Affärsområdet VA
VA-Planering
Åsa Dalhielm Planeringschef

Granskningskommentarer dagvattenutredning WRS 2021-06-04 detaljplan Grönsta 1:7 mfl.

Figur 1 EEM anser att våtmarken bör anpassas för ett 100-års regn, en sk skyfallsyta. Motiveringen är att kringliggande område kan komma att planläggas i framtiden och det är väldigt viktigt att göra en robust klimatsäker lösning.

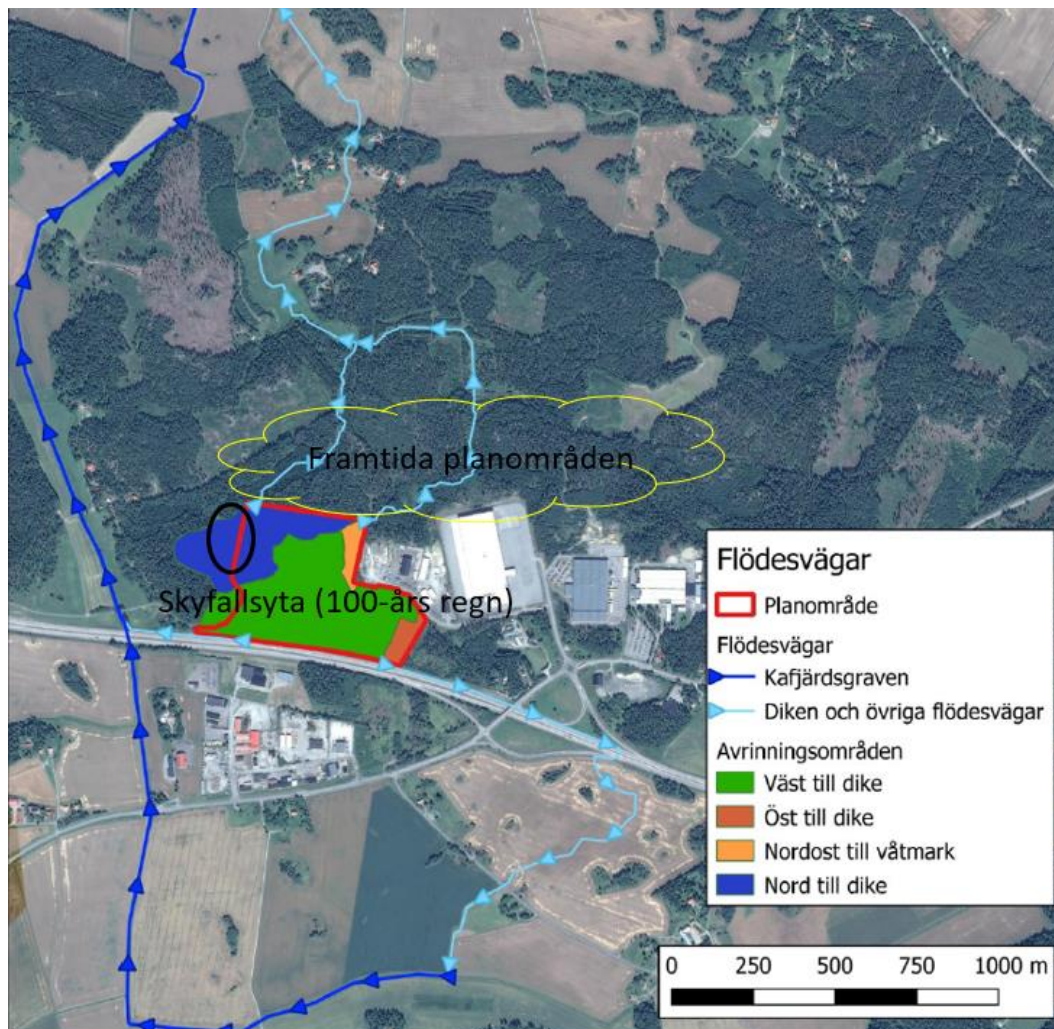
Det framgår vart det kan bli problem inom detaljplanen. Men det framgår inte vilka nedströms belägna markområden som eventuellt riskerar att få en förvärrad situation vid ett skyfall, vilket bör kompletteras. Det bör också göras en analys om det bör sparas en skyfallsväg genom detaljplanen, dvs om kringliggande område kan riskera översvämma områden inom detaljplanen. Nu ser det inte ut så, men det vore bra att fastslå.

Om vattnet leds norrut genom ARO1 kommer dimensionerande flöde öka från 127 l/s till 2063 l/s, en ökning på 1600%. EEM anser att våtmarken bör anpassas för ett 100-års regn. Motiveringen är att kringliggande område kan komma att planläggas i framtiden och det är väldigt viktigt att göra en robust klimatsäker lösning.

Figur 2 Ansvar för föreslagna dagvattenanläggningar där gulmarkerade anläggningar ligger på den privatägda fastigheten och blir därmed privatägd.

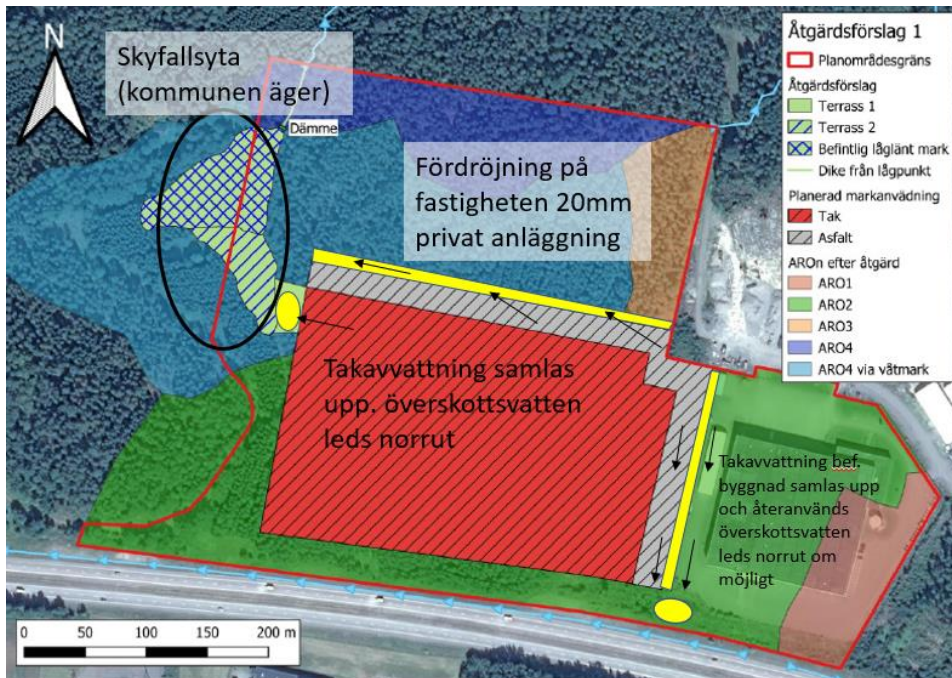
EEM har specifikt haft önskemål att utredningen skulle klargöra om allmän anläggning eller anläggningar som ägs av fastighetsägaren eller Eskilstuna kommun. Eftersom detta saknas i utredningen så lämnas här ett förslag. Detta förslag kan komma att revideras då det är beroende av hur marken planläggs (fastighetsmark eller allmän platsmark eller natur).

Slutsatsen är att det inte blir någon allmän anläggning för dagvatten utan de dagvattenåtgärder som föreslås bli uppdelat på fastighetsägaren (krav 20 mm) samt skyfallsyta (100-års regn, som ägs av Kommunen som markägare).
